设计变更,补充通知单

工程编号	201805007SH
专业	给排水
日期	2021.04.09
共 1 页	第 1 页

建设单位 洛阳浩德鑫置地有限公司
工程名称 开元壹号62#地块

通知单编号 水施变更005

特殊单立管旋流排水系统接管示意图

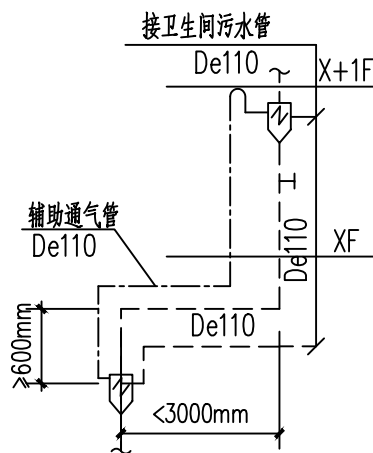
改为: 高层卫生间污废水排水立管采用超静音HDPE单叶片内螺旋管, 配同材质特殊单立管旋流配件, 柔性承插连接; 房间内排水横支管采用普通PVC-U排水塑料管, 承插粘接; 底部横干管采用HDPE三层复合静音管, 柔性承插连接。污废水立管底部选用大曲率半径弯头。取消通气立管, 改为特殊单立管系统, 系统仍为污废分流。

特殊单立管排水系统参照下图, 并根据所订购的产品由厂家深化设计。
